改善箇所説明図

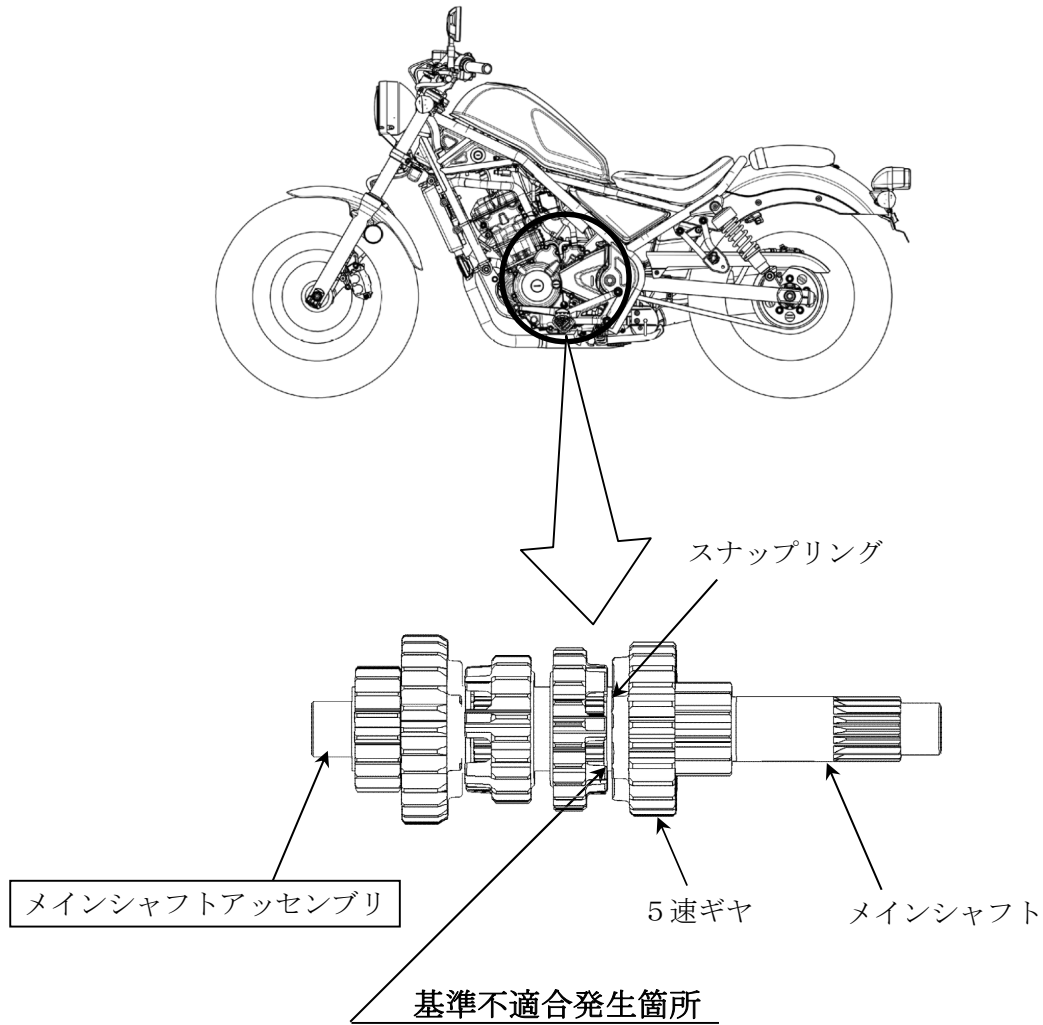
メインシャフトの5速ギヤ固定用のスナップリング組付け溝部の切削加工及びスナップリング組付け治具が不適切なため、スナップリングの掛かり代が小さいものがある。そのため、変速時に5速ギヤがずれて異音が発生し、最悪の場合、後輪がロックするおそれがある。

全車両、メインシャフトアッセンブリを良品と交換する。

注： は交換部品を示す。

識別：車台番号打刻部付近に白色の識別ラベルを貼付する。
